Radicación: 2020186089-3-000
Fecha: 2020-10-22 07:14 - Proceso: 2020186089
Trámite: 25-INT. Licencia Ambiental

CONSTANCIA DE NOTIFICACIÓN MEDIANTE PUBLICACIÓN DE AVISO

AUTO N° **09674**

“Por el cual se ordena el archivo de la solicitud de Licencia Ambiental iniciada a través del Auto 0892 del 8 de marzo de 2019 y se toman otras determinaciones”

Figura 4-1 Pasos y Aspectos Considerados para la Definición y Delimitación del Área de Influencia

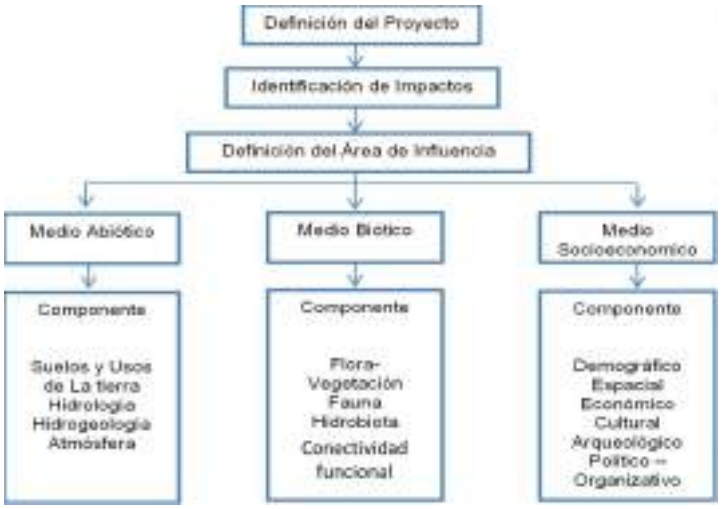
- En el escenario prospectivo de ejecución del proyecto, la sociedad sustenta la modificación en la conectividad ecológica dada la pérdida de cobertura natural, sin embargo, reconociendo que si bien esta variable influye en el hábitat de las especies seleccionadas y se relaciona al cambio evidente por el desarrollo del proyecto, también se presentó un amplio sustento del dominio de otras covariables sobre las cuales se identifica que recae una afectación por las obras y actividades que se desarrollarán, no solo en la etapa de construcción sino también en las etapas de operación y cierre. Estas afectaciones modifican la matriz del paisaje, y los parches y corredores son sensibles a ello.

Acorde con el planteamiento del proyecto, algunas obras y actividades que se desarrollarán en las etapas de construcción, operación y cierre tendrán una influencia en la condición actual de los elementos del entorno que suministra recursos a las especies representativas de la zona, por lo cual se reconoce un impacto que afectará la disponibilidad de hábitat y con ello la integridad ecológica en la zona.

Distinto a lo planteado por la sociedad, se encuentra que la afectación no solo está determinada por la modificación de 161,97 ha de cobertura vegetal, sino que las actividades (en las etapas de operación y cierre) que generan impacto sobre los cuerpos de agua y aumentan el tránsito en las vías, intervienen de manera directa y permanente sobre las condiciones del entorno, lo cual hace que el hábitat genere modificaciones, y por ende la estructura y función de los elementos que propician la conectividad ecológica.

El horizonte temporal de estos cambios se mantendrá por al menos 20 años, lo cual hace que las modificaciones generadas se consideren de gran influencia por la permanencia en su manifestación, y según la valoración del impacto tenderá a intensificarse.

En concordancia con lo anterior, dadas las debilidades en los análisis efectuados, existe un alto grado de incertidumbre en cuanto a los cambios en la composición y funcionalidad de los ecosistemas para evaluar la respuesta real del desplazamiento de las especies y la calidad de hábitat por la modificación en los ecosistemas presentes en el área. En este sentido no se tiene un planteamiento certero para el manejo del impacto, su escala de manifestación y su interacción con otros componentes que define la integridad ecológica, considerando adicionalmente, que los resultados obtenidos no representan la realidad actual de la región en cuanto al atributo de conectividad ecológica, lo cual lleva a cuestionar la trascendencia y el dominio del impacto, y como consecuencia, la delimitación actual del área de influencia.

Figura 7-1 Tramos de Cauce donde se Presenta Disminución del Flujo Base

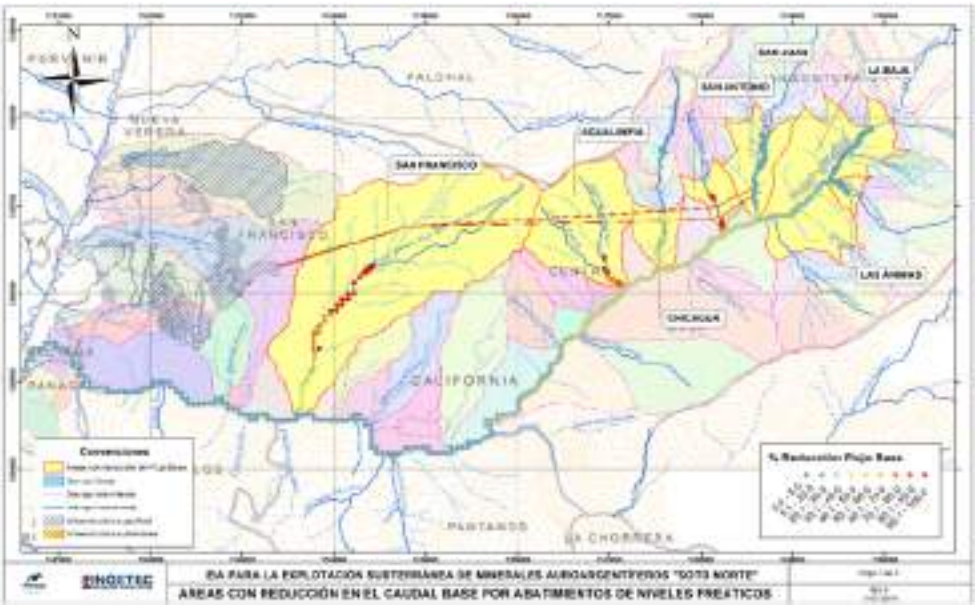
no analiza lo que representa la reducción del caudal base en los diferentes meses del año o en condiciones extremas como puede ser la presencia de un fenómeno de El Niño fuerte, o simplemente, durante los meses de menores precipitaciones del año. Tal ausencia de análisis tanto en la evaluación de los impactos como en los planes de manejo ambiental propuestos no permite un pronunciamiento respecto de sobre de la solicitud de la licencia ambiental del proyecto "Soto Norte".
